Wzmocnienie dla modeli Land Rover: 6 nowych wahaczy poprzecznych MEYLE-HD

Pasują do Land Rover Discovery III od roku produkcji 2004 i Range Rover Sport od roku produkcji 2005

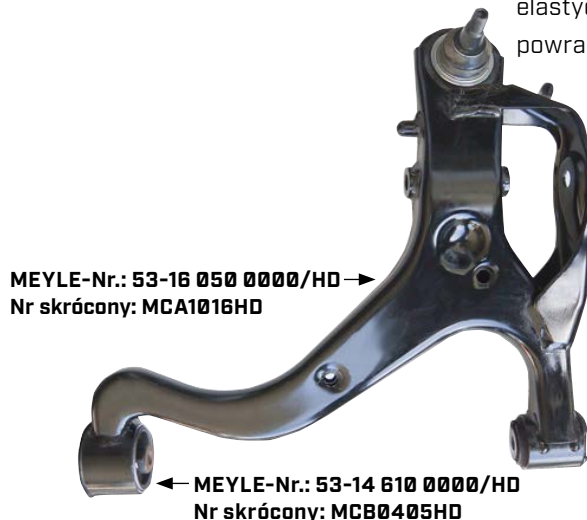
Biorąc za cel wyrównanie słabych miejsc w oryginalnej konstrukcji inżynierowie z MEYLE skonstruowali 6 nowych wahaczy poprzecznych MEYLE-HD: w nich oryginalna hydrotuleja została zastąpiona tuleją z pełnej gumy w jakości MEYLE-HD. Ponieważ tuleja z pełnej gumy obywa się bez płynu, nie może, tak jak wersja oryginalna, ulec awarii z powodu nieszczelności. Tym samym wahacze poprzeczne MEYLE-HD mają dłuższą żywotność i dostają gwarancję na 4 lata.

- zamiana hydrotulei przez tuleję z pełnej gumy we wszystkich 6 wahaczach poprzecznych MEYLE-HD
- wzmocniona tuleja łożyska MEYLE-HD wymiennalna oddzielnie (MEYLE: 53-14 610 0000/HD, Nr skrócony MCB0405HD)
- niemożliwa przedwczesna awaria w wyniku nieszczelności
- zastosowanie wysokiej jakości elastomerów: reagują elastycznie na rozciąganie/ściskanie, a następnie powracają do swojego pierwotnego kształtu

Po wymianie wahacza poprzecznego należy zawsze dokonać pomiaru osi. Łożyska z pełnej gumy montować tylko w pozycji obciążonej i wymieniać je zawsze na całej kompletnej osi. Należy uwzględnić zalecenia producenta.
